Bogotá, D.C., febrero 15 de 2021

Superintendencia de Industria y Comercio

Dirección de Nuevas Creaciones

Ref.: Respuesta al Oficio N° 14122 de 19 de noviembre de 2020
Expediente NC2019/0005831

Figura 3. de la solicitud inicial.

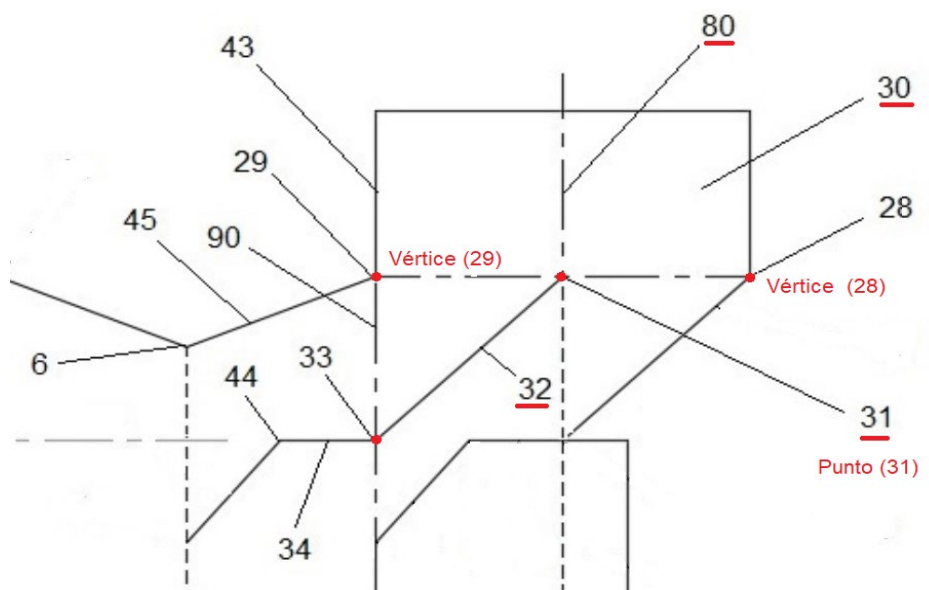
“La estructura de la reivindicación 1 no es clara al no definir exactamente a que partes de la estructura se están refiriendo los siguientes puntos geométricos: “el punto medio 31 que se encuentra a la misma altura de los vértices inferiores (28) y (29)”, “desde el vértice inferior izquierdo (29)” y “hasta intersectarse (sic) con su eje geométrico de simetría (101)”, se recomienda aclarar a que partes hacen referencia dichos puntos geométricos.”

La Descripción en la Pág. 5, Lin. 14 a 16 enseña “*Un corte inclinado (32) inicia desde un punto medio (31) que se encuentra a la misma altura de los vértices inferiores (28) y (29) de la aleta principal (30) del área derecha (4)*”. Estas características se comprueban observando los números de referencia presentados en la Fig. 3.

La Descripción enseña que “*Un corte inclinado (32) inicia desde un punto medio (31) (...)*”. Se considera que es totalmente clara la ubicación de dicho punto (31), ya que en la Fig. 3, la línea (32) está claramente identificada por su número de referencia y además está referenciada por el punto (31) que es nombrado como punto medio (31), haciendo alusión a que dicho punto (31) se encuentra sobre el eje de simetría (80) de la aleta principal (30), como lo enseña la Fig. 3.

En la Descripción, Pág. 5, Lin. 14 a 16 se revela además que “*(...) un punto medio (31) que se encuentra a la misma altura de los vértices inferiores (28) y (29) de la aleta principal (30) (...)*”, y en la Fig. 3 se ubica mediante el número de referencia (31) en un punto en medio de los vértices (28) y (29). La aleta principal (30), que se encuentra identificada de manera clara por el número de referencia (30) en la Fig. 3, únicamente tiene dos vértices inferiores, los cuales son definidos mediante los puntos (29) y (30), siendo clara y totalmente definida la ubicación de dichos puntos con respecto al punto medio (31), revelado la Descripción y la Fig. 3., que dicho punto (31) se encuentra a la misma altura de los vértices (29) y (28), siendo clara la ubicación y relación del punto (31) con respecto a otros puntos geométricos en la lámina reclamada.

Figura 3. de la solicitud inicial

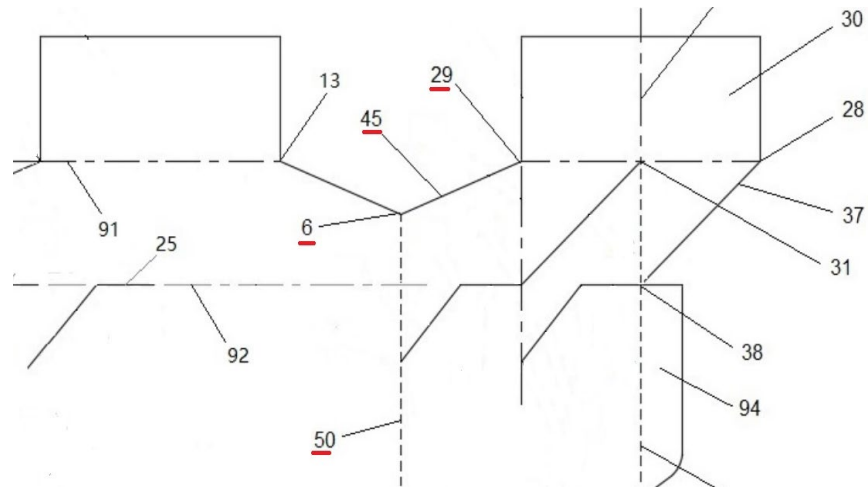
Con respecto a la observación del señor examinador que dice “La estructura de la reivindicación 1 no es clara (...) (...) “desde el vértice inferior izquierdo (29)” y “hasta intersectarse (sic) con su eje geométrico de simetría (101)”, se recomienda aclarar a qué partes hacen referencia dichos puntos geométricos”.

En la Reivindicación 1 se define que “(...) desde el vértice inferior izquierdo (29) hay una arista inclinada (45), la cual se prolonga de forma descendente hasta terminar en el punto (6) de inicio del acanalado de doblez derecho (50)”. Como se puede ver, están definidos de forma clara, los elemento y su ubicación, a los que hace referencia el párrafo citado. Se mencionan mediante un número de referencia y un nombre, también se define sus características de relación de unos elementos con otros, se define su ubicación en el espacio, como: inclinado, descendente. Por otra parte, su Descripción está complementada con la Fig. 3, que aclara su ubicación.

Figura 3. de la solicitud inicial

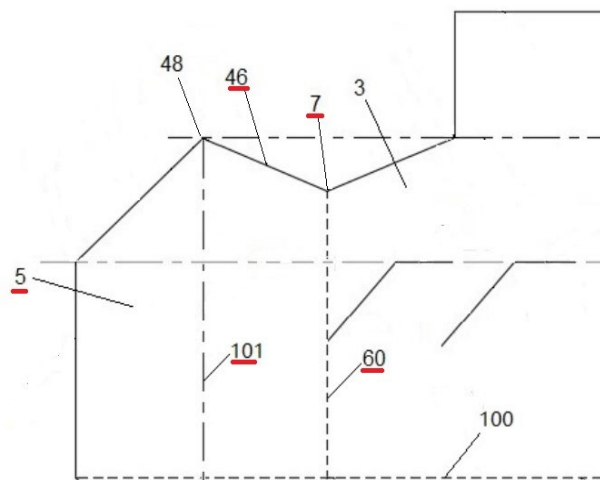
El señor examinador también hace la observación de considerar que no es clara a qué parte de la estructura se refiere el eje geométrico (101), mencionado que “(...) desde el vértice inferior izquierdo (29)” y “hasta intersectarse (sic) con su eje geométrico de simetría (101)”, se recomienda aclarar a qué partes hacen referencia dichos puntos geométricos”.

También define la reivindicación 1 que el área izquierda (5) tiene en su parte superior una primera arista (46) desde el punto (7) de inicio del acanalado de doblez izquierdo (60) que se prolonga de forma ascendente hasta intersectarse con su eje geométrico de simetría (101). Al decir de “*forma ascendente*” representa en sentido vertical.

Figura 3. de la solicitud inicial

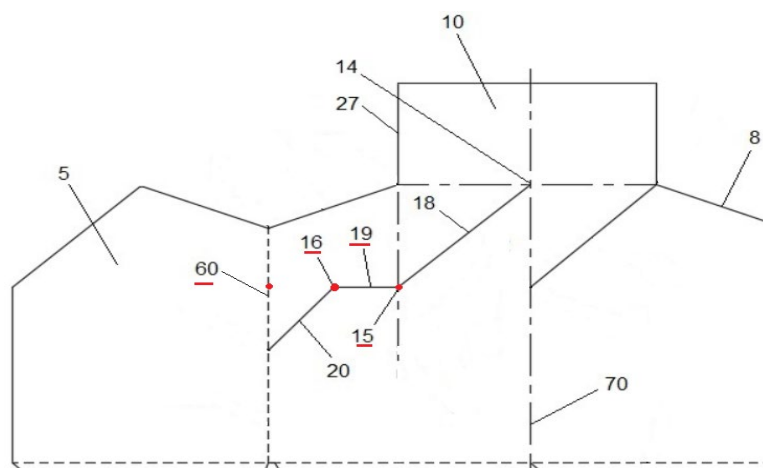
El señor examinador menciona que *“inicia un primer corte inclinado (18)” (no es claro si es ascendente o descendente) y la ubicación de los puntos intermedios (16, 22, 40 y 44) no está definida ni se puede determinar por construcción porque no indican la longitud o inclinación de los corte que los conforman, por lo cual la protección se extendería a posibles variaciones o modificaciones. Se sugiere sustituirlos por términos o ubicaciones precisas”.*

Se encuentra importante aclarar que contrario a lo que se afirma en el Oficio No. 14122, la ubicación de los puntos intermedios (16, 22, 40 y 44) sí está definida. Obsérvese que la ubicación está determinada por el corte (19) el cual es horizontal, esto es, que el punto (16) está a la misma altura del punto (15) y del corte (19), elementos que están bien definidos. Por lo tanto, la altura del punto (16) también está definida.

El punto (16) únicamente puede ser ubicado en un espacio completamente limitado, es decir entre el corte (19) y el acanalado (60), a la altura y en sentido horizontal coincidiendo con el corte (19). Variar la ubicación del punto (16) en cualquier punto de este espacio limitado no genera una modificación en la invención como para estar ante una reclamación indefinida, o que abarque múltiples invenciones. La ubicación del punto (16), con su única posibilidad de estar en relación con el corte (19), siendo el corte (19) un elemento totalmente definido, implica que el punto (16) también está definido por ser parte de dicho corte.

Figura 1. de la solicitud inicial

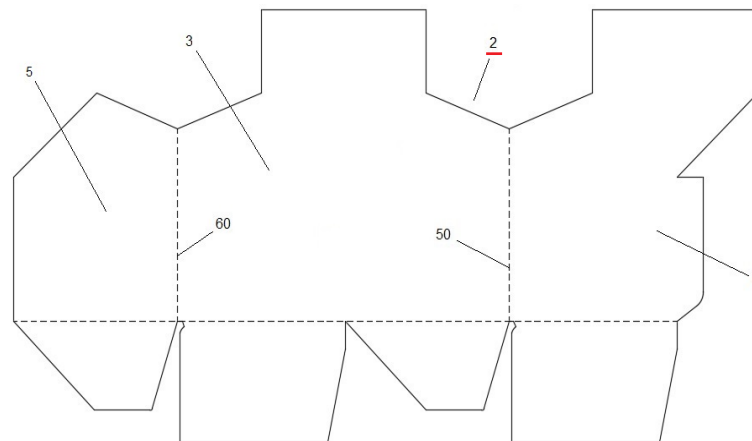
El señor examinador menciona *“Hay inconsistencia entre los números de referencia (2) del dibujo 1, (ya que no se encuentra en la descripción) (...)”*

Al respecto se modificó la Descripción Detallada de la Invención, en el texto de la Pág. 3, Lin 12, que inicialmente decía *“La lámina para construir una estructura utilizable en el transporte de productos (...)”*, ahora dice *“El blanco para desarrollo de canasta plegable de cartón (2) (...)”*. Se agrego el número de referencia (2) al blanco para desarrollo de canasta plegable de cartón.

En la Fig. 1 inicialmente presentada se enseña el número de referencia (2) indicando que se refiere a toda la lámina.

Figura 3. de la solicitud inicial

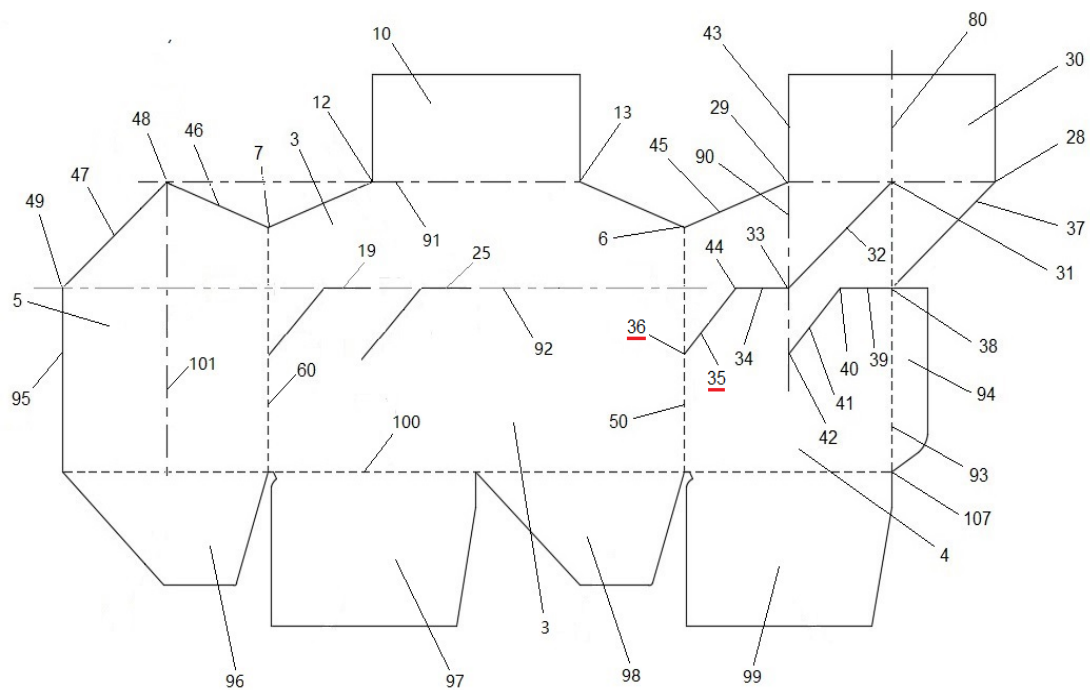
El señor examinador observa que “las características “Corte inclinado (35)” y “punto (36)” (pág. 6 Lin 4y 5) que no son mostrados en ninguno de los dibujos presentados. Se solicita hacer las correcciones necesarias”.

El señor examinador hace la siguiente observación *“En la descripción nombran las características técnicas conocidas como Corte inclinado (35)” y “punto (36)”, y en los dibujos, dichas referencias técnicas no aparecen”*.

Al respecto se agregaron los números de referencia (35) y (36) a la Fig. 3.

En relación a esta observación, como se dijo anteriormente, se adicionaron los números de referencia (35) y (36) en la Fig. 3, por lo que se considera superada esta objeción.
